## 改善箇所説明図

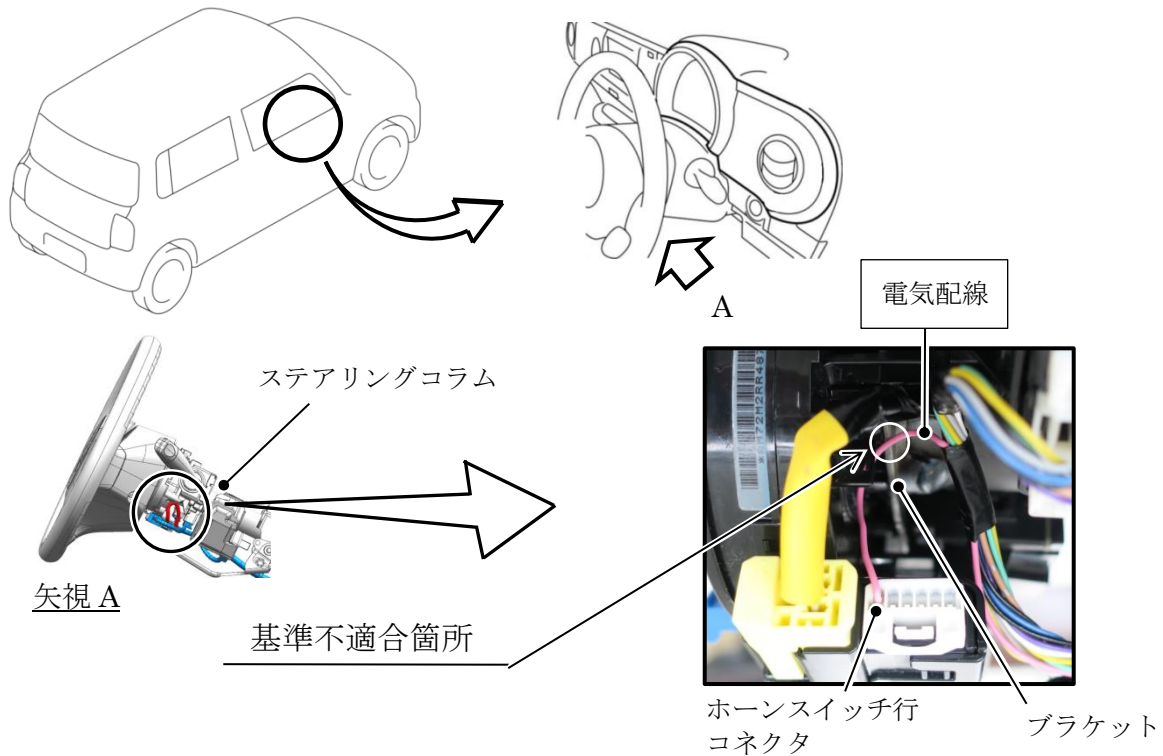
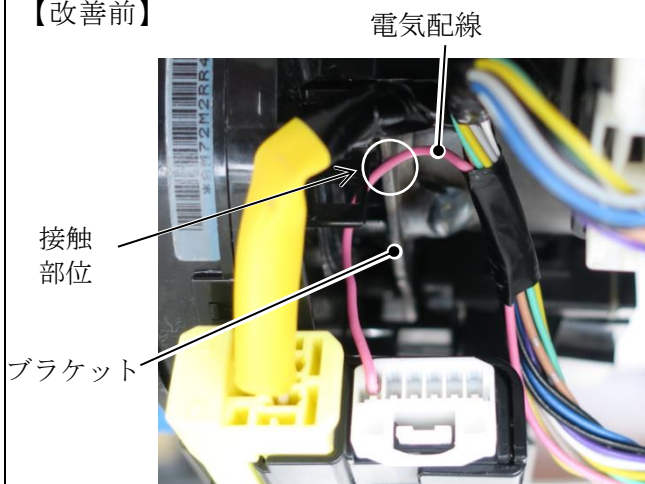
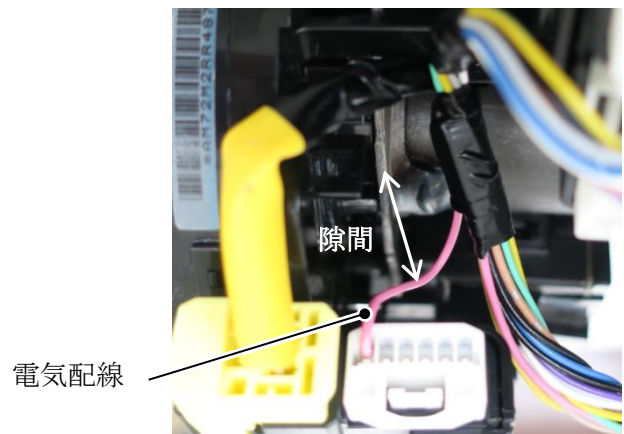
ホーンスイッチの配線において配索設計が不適切なため、組付け作業によっては配線がステアリングコラムのブラケットに接触しているものがある。そのため、走行振動等により配線の被覆が損傷してショートすることで、警音器が意図せず吹鳴し、最悪の場合、ヒューズが切れ、非常点滅表示灯不灯、方向指示器不灯、警音器不鳴になるおそれがある。

全車両、当該配線を点検し、

- ①被覆に損傷が無い場合は、配線とブラケットの隙間が適切となるように配索する。
- ②被覆に損傷がある場合は、補修用ハーネスに繋ぎ替えた上で同様に配索する。
